Stellungnahme im Rahmen der  
Öffentlichkeitsbeteiligung

zur 1. Änderung des Flächennutzungsplans  
gemäß § 3 BauGB

zum vorhabenbezogenen Bebauungsplan  
Nr. 9 "Photovoltaik-Freiflächenanlage  
Banzin"

Bürgerinitiativen Schilde-Schaale-Tal und  
Vellahn-Banzin

Beispielhafte Brandposition im südöstlichen Teil (Sternmarkierung): umständliche und schlechte Erreichbarkeit durch Feuerwehr

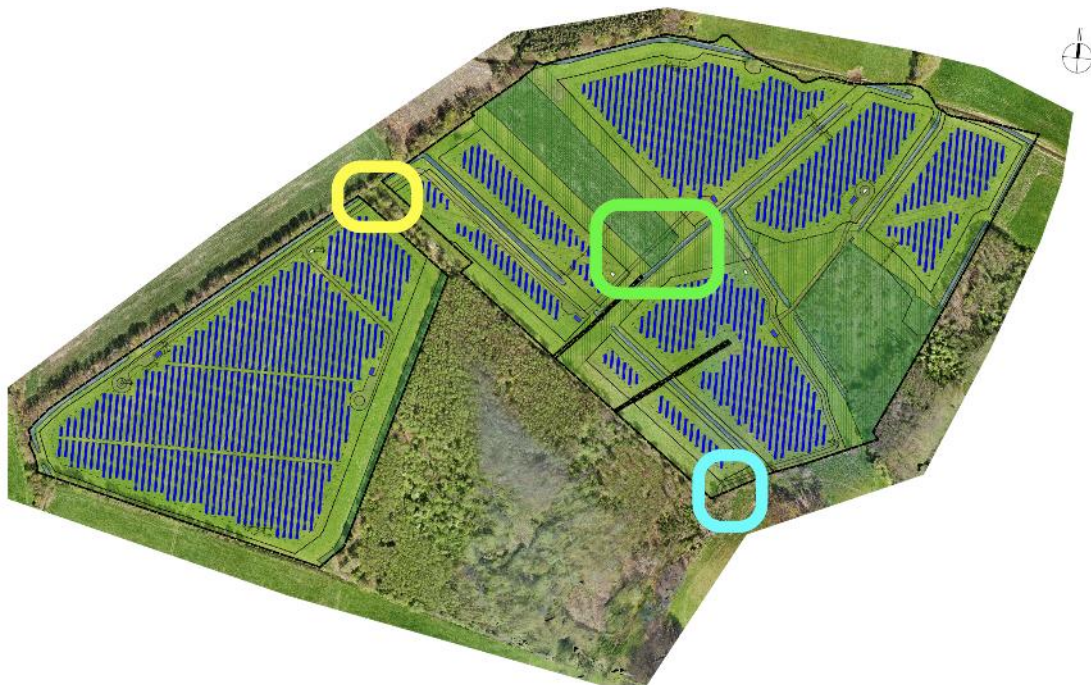
- q) zu Brandschutzflächen (Anfahrtswege, Aufstellflächen und Wendekreise für die Feuerwehr),
- r) zur Erreichbarkeit aller Teilflächen für die Feuerwehr (Konzept für schnelle Erreichbarkeit im Brandfall, angefangen von der Qualität des Erschließungsweges von Banzin aus bis hin zur schnellen Überwindung mehrerer Zäune (beim Beispielbrandherd: 7x Überwindung eines Zauns erforderlich; trotzdem keine gute Erreichbarkeit, s. Skizze nächste Seite),

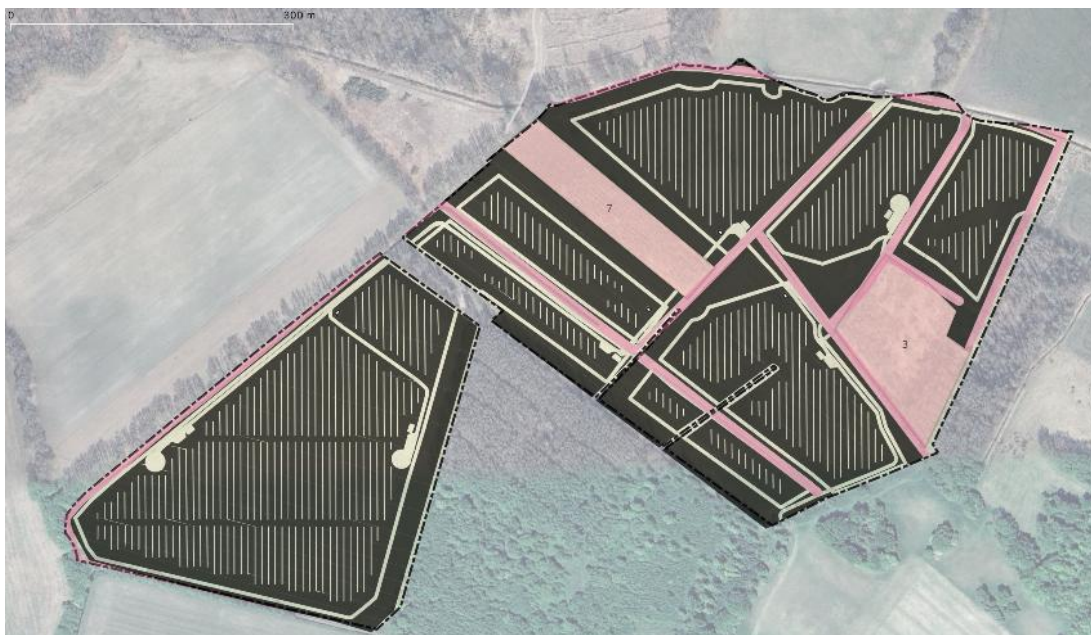
5,6 Kilometer Zäune für 9 Areale behindern die lückenlose Befahrbarkeit und verknapfen dadurch die landwirtschaftlich nutzbare Fläche erheblich. Als Wildkorridore wiederum sind sie viel zu schmal.

Da Landmaschinen auch hier einen Sicherheitsabstand einhalten müssen, wurde in zurückhaltender Schätzung ein Bearbeitungspuffer von 1m beidseits des Zauns angenommen, allerdings nur soweit dieser Puffer auf der Projektfläche liegt. In der Praxis dürfte der Puffer deutlich höher anzusetzen sein. Es ergibt sich folgende Flächenverlustbilanz:

Arbeitsraumprofil bei horizontal angeordneten Modulen (aus dem Begründungsdokument)

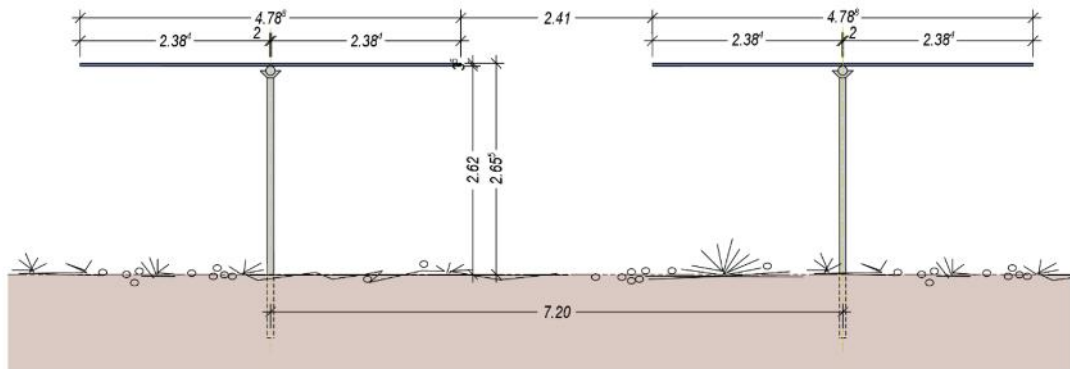
Laut schematischer Darstellung der Modulkonstruktionen besteht ein Modulreihenabstand von 7,20 Metern. Dieser kann aber nur dann mit einer Arbeitsbreite von 6 Metern befahren werden, wenn die Module waagrecht gestellt werden und der Traktor nicht höher ist als 2,62 Meter (Modulunterkante), abzüglich eines Sicherheitspuffers (Bodenunebenheiten) von 30 cm nur 2,30 Meter.

Die bisher auf dieser Fläche genutzten Traktoren überschreiten diese Höhenbeschränkung deutlich.

Arbeitsraumprofil bei maximal geneigten Modulen (aus dem Begründungsdokument)

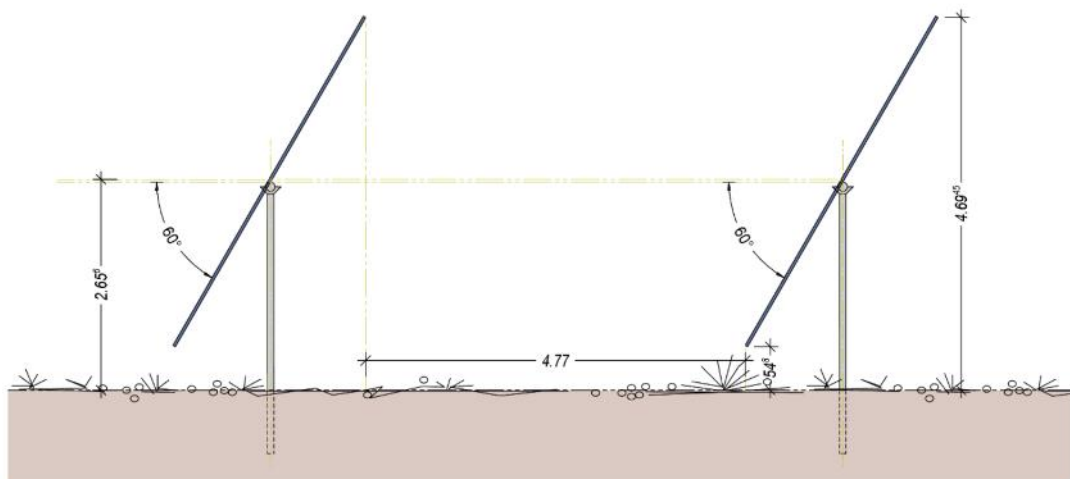
Wird die Fläche aber bei geneigten Modulen bearbeitet, stellt sich die Frage, inwieweit das noch mit einer Regelarbeitsbreite von 6 Metern möglich sein soll, da der Maximalabstand zwischen den Modulen nur 4,77 Meter beträgt. Ein Mähwerk kann dann aber kaum unter der unteren Modulkante (bei 54 cm Höhe über Boden) entlanggeführt werden; das dürfte erst bei einer Höhe ab ca. 100 cm über Boden möglich sein. Eine doppelte Mahd mit nur 3 Metern Arbeitsbreite und jeweils genau umgekehrt gestellten Modulen wäre höchst unwirtschaftlich. Leider geht aus den Unterlagen nicht hervor, wie genau die Mahd technisch gedacht ist.

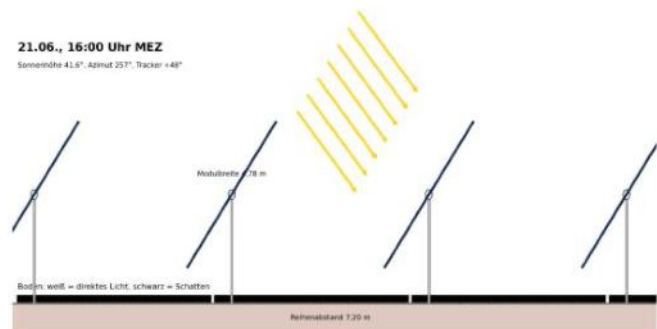
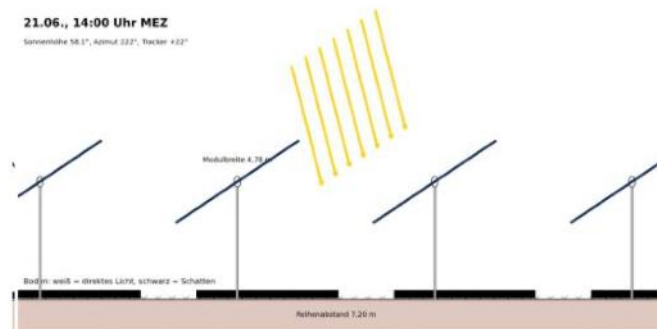
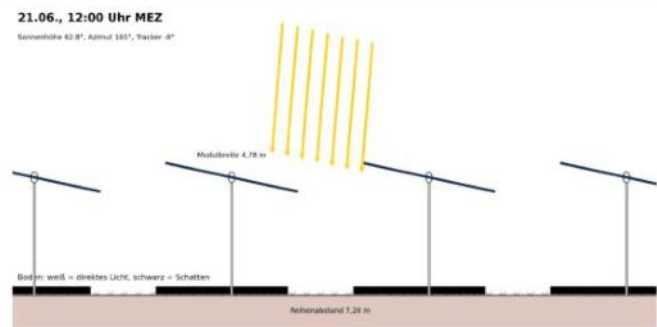
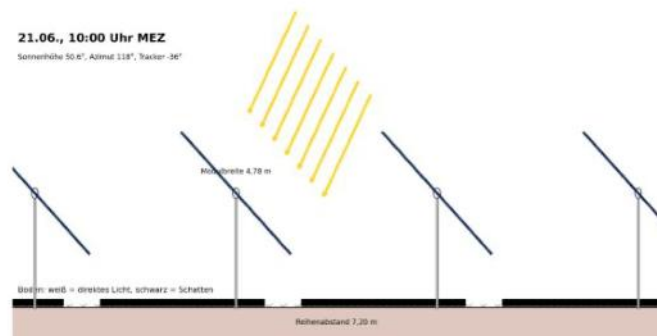
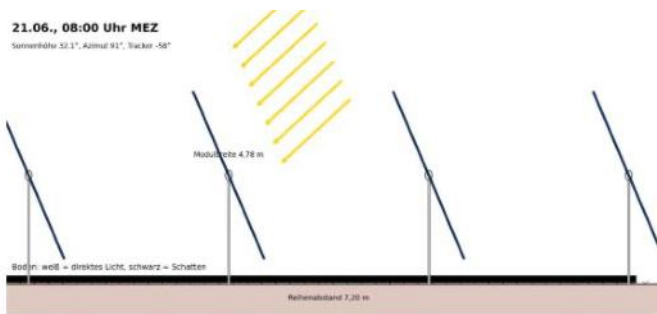
Die belichtete Fläche erreicht gerade einmal am Mittag einen Anteil von 33% (da die Module doppelt so breit sind wie die Lücke zwischen ihnen), vorher und nachher liegt er weit darunter:

Zeit (MEZ)	Schattenbreite	belichteter Anteil
8.00	7,94 m	0%
9.00	6,43 m	10,7%
10.00	5,48 m	23,8%
11.00	4,95 m	31,2%
12.00	4,78 m	33,6%
13.00	4,95 m	31,2%
14.00	5,48 m	23,8%
15.00	6,43 m	10,7%
16.00	7,94 m	0%
